## ODPOWIEDZI NA ZAPYTANIA DO SWZ

Dotyczy: postępowania o udzielenie zamówienia publicznego prowadzonego na podstawie art. 275 pkt 1 (tryb podstawowy bez negocjacji) o wartości zamówienia nieprzekraczającej progów unijnych o jakich stanowi art. 3 ustawy z 11 września 2019 r. - Prawo zamówień publicznych - dalej ustawy PZP pn.: „Budowa boiska wielofunkcyjnego w Oleśniku”.

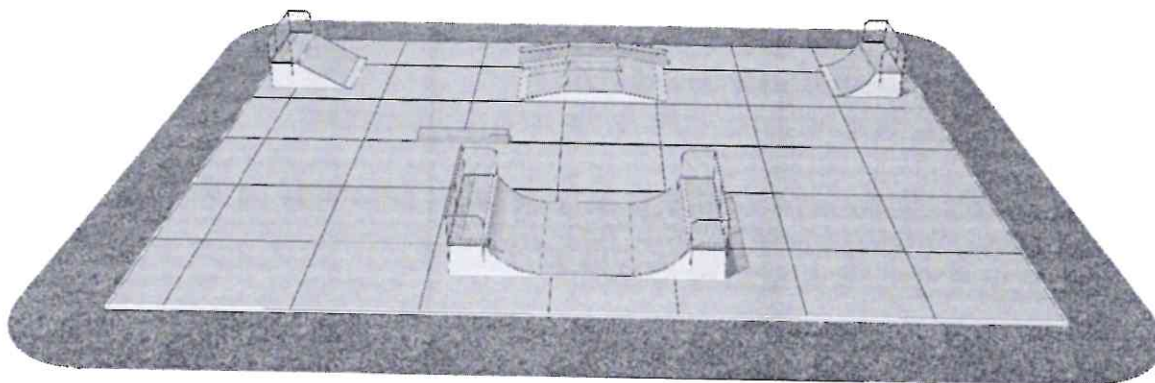
6. Czy Zamawiający dopuści zmianę urządzeń i ich rozmieszczenia z uwagi na brak funkcjonalności zaprojektowanego obiektu?

W pierwszej kolejności pragniemy zwrócić uwagę, że zagospodarowanie terenu załączone w przetargu i zobrazowane w nim rozmieszczenie urządzeń nie spełnia norm bezpieczeństwa: urządzenie „US5” znajduje się 1,8 od krawędzie placu, gdzie jego strefa bezpieczeństwa wynosi minimum 2 metry.

Dodatkowym problemem jest niefunkcjonalne rozłożenie przeszkód:

- Urządzenie „US1” - powinno posiadać dwie przeszkody napędowe po jednej na każdą stronę, natomiast nie posiada ani jednej, co uniemożliwia wykorzystanie elementu.

- Urządzenie „US5” - nie spełnia norm bezpieczeństwa oraz dodatkowo ułożone jest zbyt blisko krawędzie placu, co kompletnie uniemożliwia korzystanie z niego. Tego typu przeszkody powinno się stawiać na środku placu, tak aby po wylądowaniu ze schodów użytkownik miał swobodne miejsce do odjazdu. Zaproponowane ustawienie urządzenia jest niebezpieczne.

- Poręcz w tym elemencie jest niefunkcjonalna, ponieważ najazd na nią jest za krótki, a poręcz sama w sobie jest zbyt nisko osadzona, co zwiększa ryzyko kontuzji użytkowników skateparku.

Poniżej przedstawiamy alternatywne rozłożenie urządzeń w technologii polietylenowej (drewniano-kompozytowej), które poprawi użyteczność i bezpieczeństwo obiektu:

**ODPOWIEDŹ:** Tak pod warunkiem uzgodnienia rozwiązań funkcjonalnych z zamawiającym.

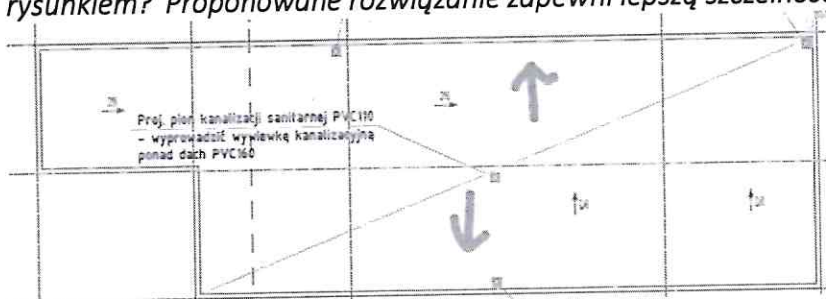
12. W związku z rozbieżnością w dokumentacji przetargowej bardzo proszę o sprecyzowanie ilości i wymiarów kontenerów.

**ODPOWIEDŹ:** W dokumentacji występują 2 typy kontenerów:

Kontener typ 1 (długość x szerokość x wysokość – 6000 x 2445 x 3020 mm | ilość 3 sztuki.

Kontener typ 2 (długość x szerokość x wysokość – 9000 x 2445 x 3020 mm | ilość 1 sztuka.
